Nr sprawy: **OR.271.14.2025**

Dotyczy: przetargu prowadzonego w trybie podstawowym na zadanie pn. „Zagospodarowanie terenu w otoczeniu Miejskiego Ośrodka Kultury w ramach projektu pn. Regeneracja przestrzeni Partnerstwa Noworudzko – Radkowskiego na rzecz turystów i mieszkańców”

Na podstawie art. 284 ust. 2 ustawy z dnia 11 września 2019 r. Prawo zamówień publicznych Zamawiający udziela wyjaśnień na złożone pytania dotyczące zapisów podanych w Specyfikacji Warunków Zamówienia.

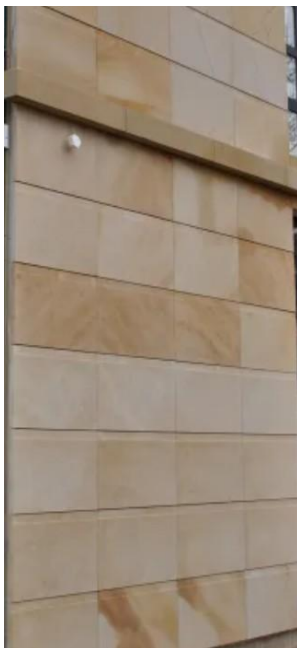
Prosimy o określenie formy okładziny z piaskowca na murkach oporowych.

Okładzina z piaskowca żółtego (jasny beż) - grubość 5cm. Wzór – płyta elewacyjna (dopuszcza się regularny kształt prostokątów) o gładkiej powierzchni zewnętrznej. Poniżej przykładowy mur z okładziną:

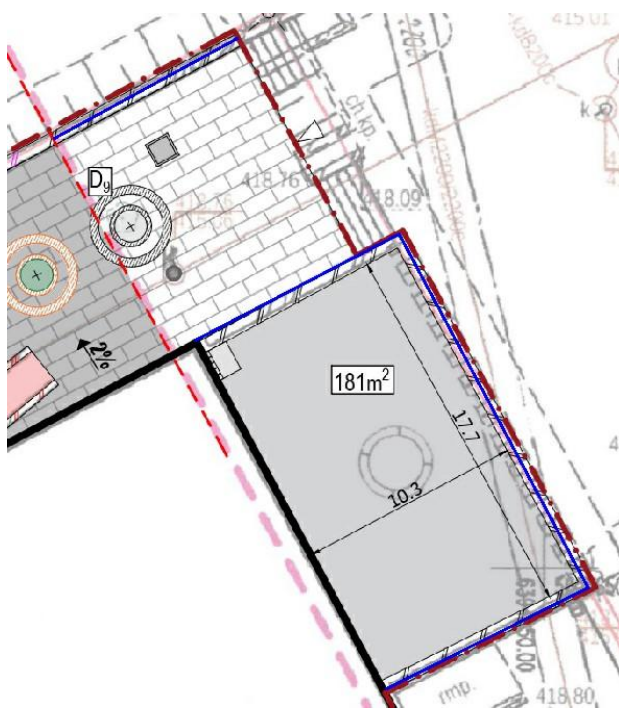
Prosimy o potwierdzenie czy murek przy terenie zielonym od strony parkingu (zaznaczony na rysunku na granatowo) wchodzi w zakres niniejszego postępowania. Czy to do niego odnosi się pozycja 69 z przedmiaru, tj. Murek ozdobny 2 i jest do wykonania jako nowy? Jakie są jego wymiary? (w dokumentacji brak przekrojów)

Prosimy o potwierdzenie czy murek ozdobny 3 (brak w przedmiarze) wchodzi w zakres niniejszego postępowania.

Prosimy również o wskazanie na PZT lokalizację poszczególnych murków, tj. Murek ozdobny 1, 2 oraz 3.

Murek od strony parkingu nie jest przedmiotem zamówienia.

Murki objęte przebudową oraz murki nowo projektowane, zaznaczone są na rysunku PZT 1.1. Kolorami oznaczono rodzaj zadania dotyczącego danego murka.

Zestawienie murków objętych inwestycją obejmuje tabela nr 1.3. Ponadto informacje na temat murków znajdują się w części dotyczącej stanu istniejącego i przeznaczenia. Ponieważ wszystkie murki w zakresie terenu objętego inwestycją są do remontu lub budowy nie ma konieczności zaznaczania numerami murków.

Należy przyjąć zakres zgodnie z PZT.

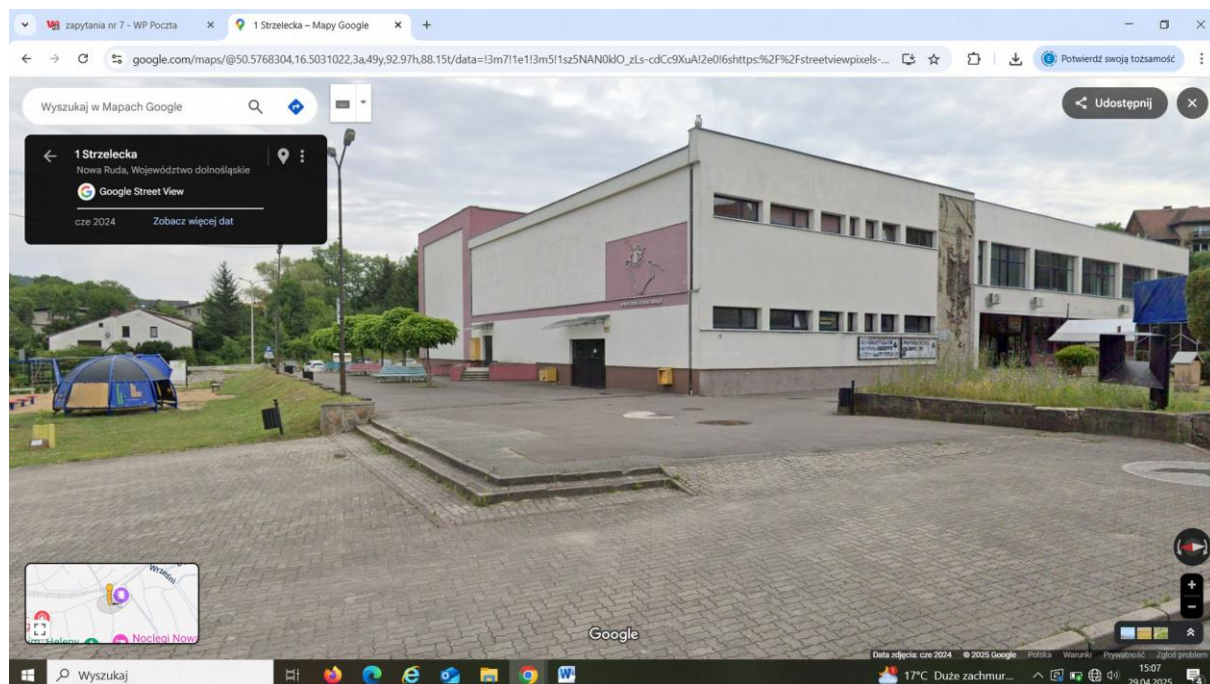
Prosimy o udostępnienie przekroju krótkich schodów w kształcie L;ki od strony ul. Strzeleckiej.

Schody zachowywane są bez zmiany parametrów i wysokości. Zmiana dotyczy rodzaju

nawierzchni. Poniżej widok.

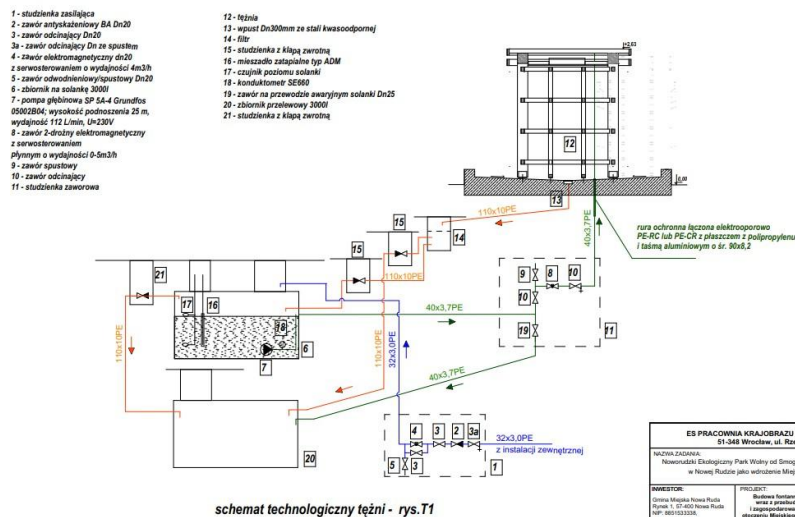
Prosimy o udostępnienie dokumentacji dotyczącej przyłącza kanalizacyjnego.

Projekt nie przewiduje przyłącza kanalizacyjnego.

Informacje dotyczące instalacji technologicznych tężni zawarte są na rysunku T-01, T02.

„Opróżnianie zbiornika z solanką przewiduje się za pomocą zewnętrznego pojazdu asenizacyjnego”
str. 23 Część opisowa PAB.

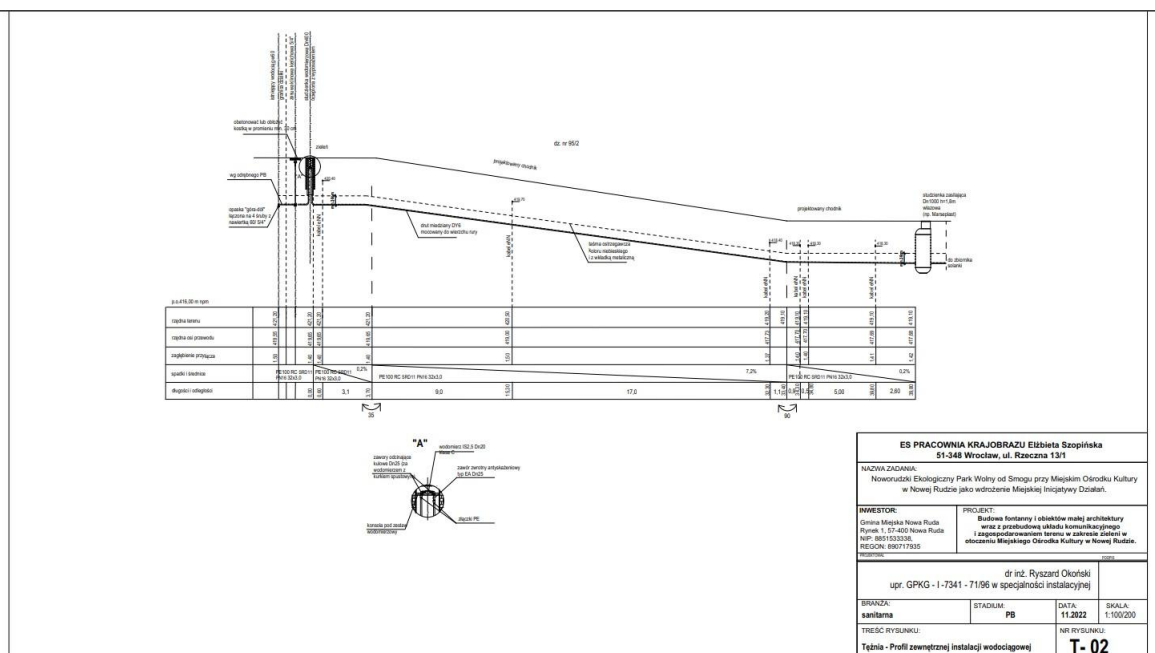
Prosimy o udostępnienie przedmiarów dotyczących zakresu wod-kan. Do zasilania tężni.

Kanalizacja nie jest przewidziana. „Opróżnianie zbiornika z solanką przewiduje się za pomocą zewnętrznego pojazdu asenizacyjnego” str. 23 Część opisowa PAB i PT.
